## LEGEPLADSINSPEKTION UDFØRT FOR:

(Børnebakken Havbakken 3)

Inspektions dato: 02/11-2023

# INSPEKTIONSRAPPORT

Billede 1:

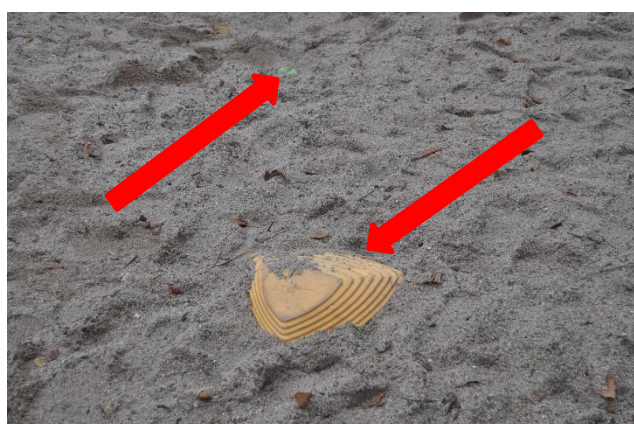
DS/EN 1176-7 punkt 8.2.6 c)

### Rutinemæssig vedligeholdelse

Vedligeholdelse af støddæmpende underlag

Billede :4

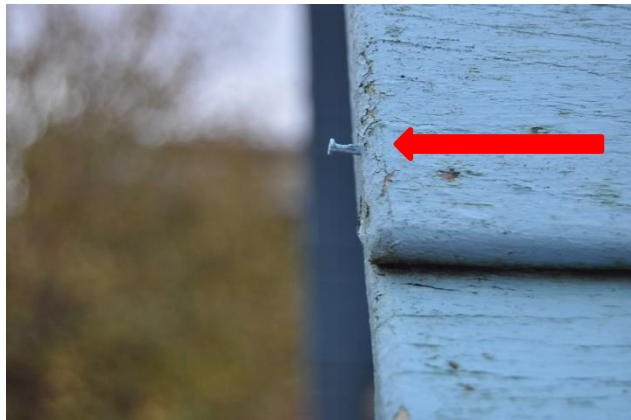
DS/EN 1176-2 punkt 4.2

### Frihøjde

For gruppegyngesæde skal mindste frihøjde i hvileposition være 400 mm

Målt til 300 mm
